随時監査（工事監査）の結果の公表について

随時監査結果報告書

第4回工事監査 旧植田家住宅・(仮称)植田家史料館新築及び改修工事

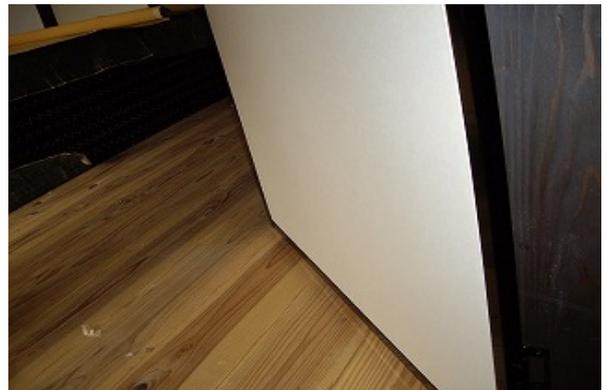
建物主屋の基礎工事において、1 階床レベルを調整する必要から柱をジャッキアップしたことで建物全体に歪みが生じている。この影響もあり、1 階座敷 1 の襖と柱の取り合いに開きが生じている。また、時代の変遷により 2 階の階段横の座敷に開き戸が設けられていたが、扉の開閉により畳に接すると思われるところが見られたので、竣工にあたって建具全般の点検・調整を行っておくこと。（写真－1,2）
